Engineering Change Notice(ECN)

ECN-D-2603-02

(Requirement for ZZ71-002 R-Module Arm Defect Replacement)

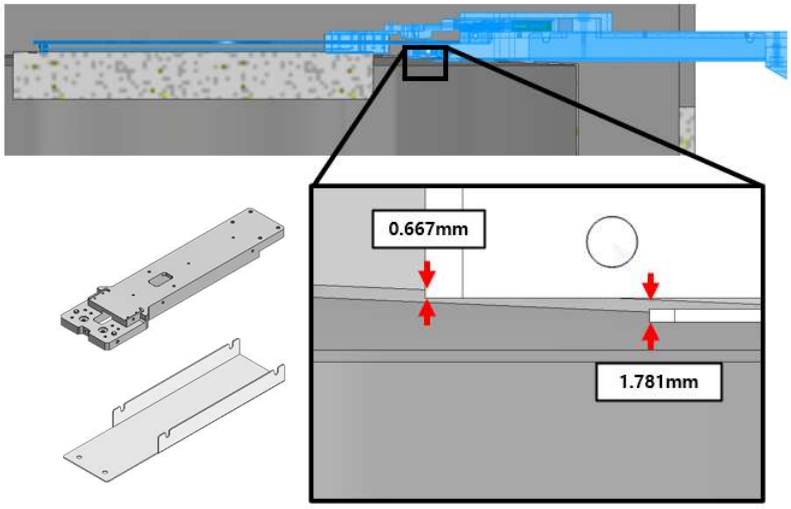
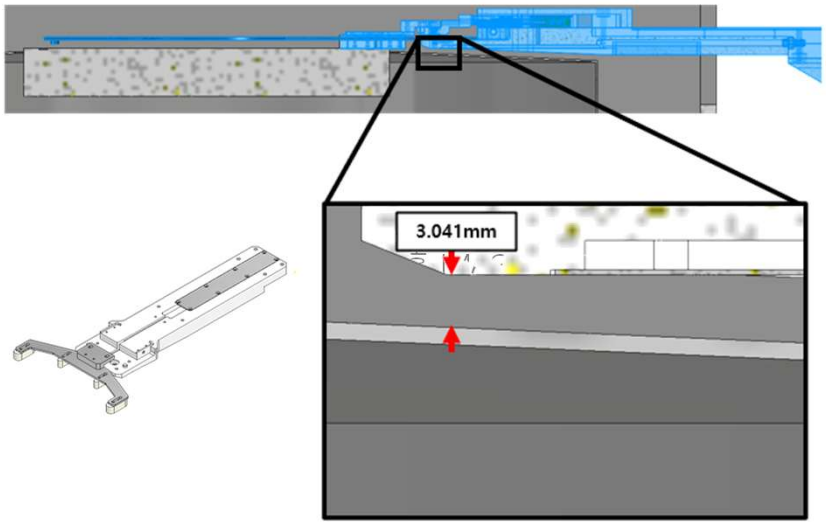
상세내용 Detail	Part No. : DK72-R00M2-1, DK72-RA1P4-0 핸드가 웨이퍼 포지션에 위치하기 전에 Arm과 챔버가 닿았습니다. The arm contacted the chamber prior to reaching the wafer position.	Part No. : ST1-RA10-M001-0, ST1-RA10-P001-0, BR8-RP0M12-0, BR8-RP0M13-0, BR8-RP0M14-0, BR8-RP0M15-0 간섭 제거를 위해 Arm, Pusher Tip 및 Pusher Bracket을 교체합니다. .(pusher Tip 높이: 8.5mm) The arm, pusher tip, and pusher bracket will be replaced to eliminate the interference.(pusher Tip height : 8.5mm)

Part No.		
Before	→	After
DK72-R00M2-1	→	ST1-RA10-M001-0
DK72-RA1P4-0	→	ST1-RA10-P001-0
BR8-RP0M10-0	→	BR8-RP0M12-0
BR8-RP0P3-0	→	BR8-RP0M13-0
BR8-RP0M1-1	→	BR8-RP0M14-0
BR8-RP0M2-0	→	BR8-RP0M15-0
